プラグ関連

品 目	変 更 点
<p>NWPC-16■-P□ NWPC-16■-PM□ (■はコンタクト数 □はケーブルパッキンの記号)</p>	<p><b>変更内容</b> 絶縁体材料の変更 変更前                      変更後 エポキシ樹脂    →    フェノール樹脂</p> <p><b>変更理由</b> 生産性の向上及び部品の安定供給のため</p> <p><b>変更対象部品</b> 絶縁体、押え板</p>
	<p><b>変更内容</b> 表面処理の変更 変更前                      変更後 クロムめっき    →    スズコバルトめっき</p> <p><b>変更理由</b> 表面処理の品質安定化及び部品の安定供給のため</p> <p><b>変更対象部品</b> 中子金具</p>
	<p><b>変更内容</b> 止めねじ数の変更・社名削除及び寸法変更 <b>(修正) 二重線部削除 社名刻印は残します</b></p> <p><b>変更理由</b> 作業性及び生産性の向上のため</p> <p><b>変更対象部品</b> プラグ本体、絶縁体</p> <div style="display: flex; justify-content: space-around; align-items: flex-start;"> <div style="text-align: center;"> <p>変更前</p>  </div> <div style="text-align: center;"> <p>変更後</p>  </div> </div> <div style="border: 1px solid black; padding: 5px; margin-top: 10px; width: fit-content; margin-left: auto; margin-right: auto;"> <p>※1: 止めねじ数を2→1箇所に変更 ※2: <del>社名刻印の削除</del></p> </div> <p>参照図はNWPC-16■-Pです。(クランプ部は省略) ※PMは寸法変更なしです。</p>

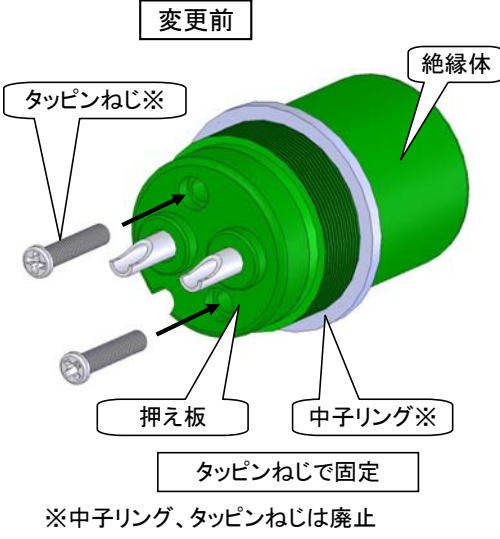
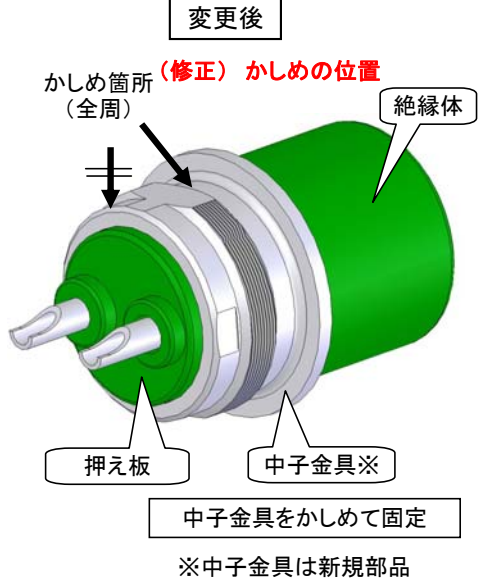
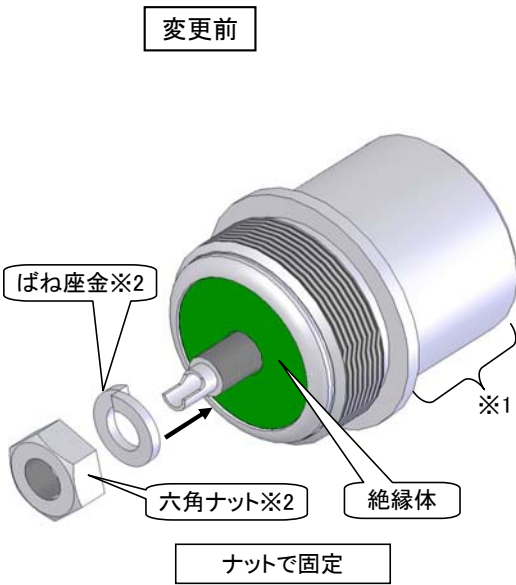
品 目	変 更 点
<p>NWPC-16■-P□                      (■はコンタクト数                      □はケーブルバック金の記号)</p>	<p><b>変更内容</b>                      絶縁体と押え板の固定方法の変更</p> <p><b>変更理由</b>                      組立作業性の向上及び、部品点数削減のため</p> <p><b>変更対象部品</b>                      絶縁体、押え板、中子リング、タッピンねじ</p> <div style="display: flex; justify-content: space-around;"> <div data-bbox="375 392 877 929"> <p style="text-align: center;">変更前</p>  </div> <div data-bbox="1013 347 1500 929"> <p style="text-align: center;">変更後</p>  </div> </div> <p>参照図は2極用です。</p>
<p>NWPC-161-P□                      (□はケーブルバック金の記号)</p>	<p><b>変更内容</b>                      コンタクトと絶縁体の固定方法及び中子金具の形状変更</p> <p><b>変更理由</b>                      組立作業性の向上及び、部品点数削減のため</p> <p><b>変更対象部品</b>                      中子金具、絶縁体、コンタクト、ばね座金、六角ナット</p> <div style="display: flex; justify-content: space-around;"> <div data-bbox="375 1243 893 1825"> <p style="text-align: center;">変更前</p>  </div> <div data-bbox="1029 1243 1468 1825"> <p style="text-align: center;">変更後</p>  </div> </div>
